Turbo

752233-0004 y anteriores

FORD Mondeo TD Ci 2.2/4 155CV

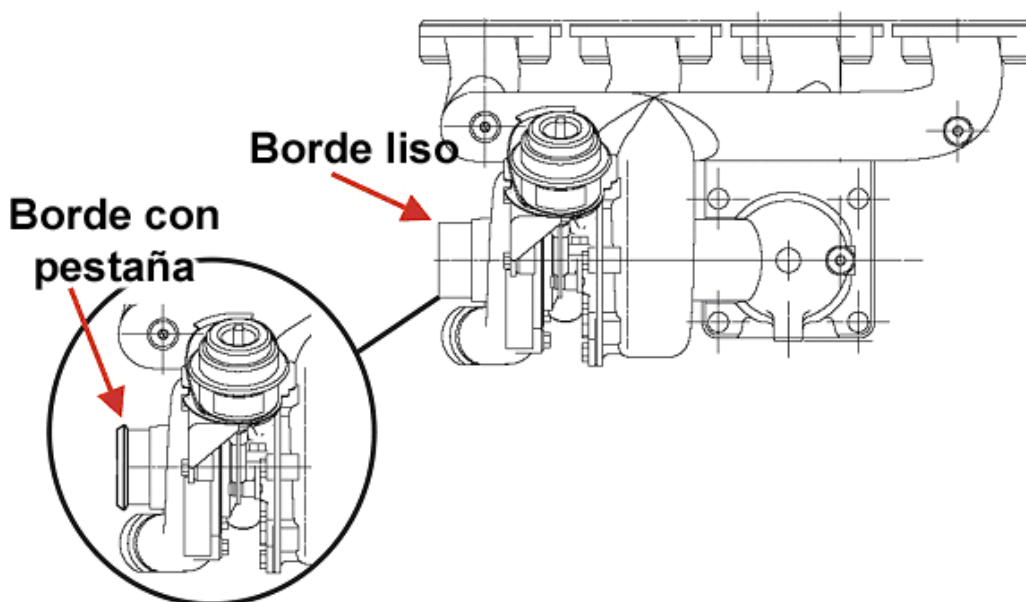
En estos turbos de Ford se ha procedido a modificar la caracola de admisión añadiéndole una pestaña para que el manguito de admisión de aire quede mejor fijado.

El manguito de entrada también ha sido modificado y aunque es una modificación menor es conveniente reemplazar el manguito al cambiar el turbo por la nueva versión.

El nuevo manguito es de plástico duro, mientras los anteriores eran de goma.

Todos los turbos **752233-0004** y anteriores han sido sustituidos por el **752233-0007** que es el que tiene la pestaña.
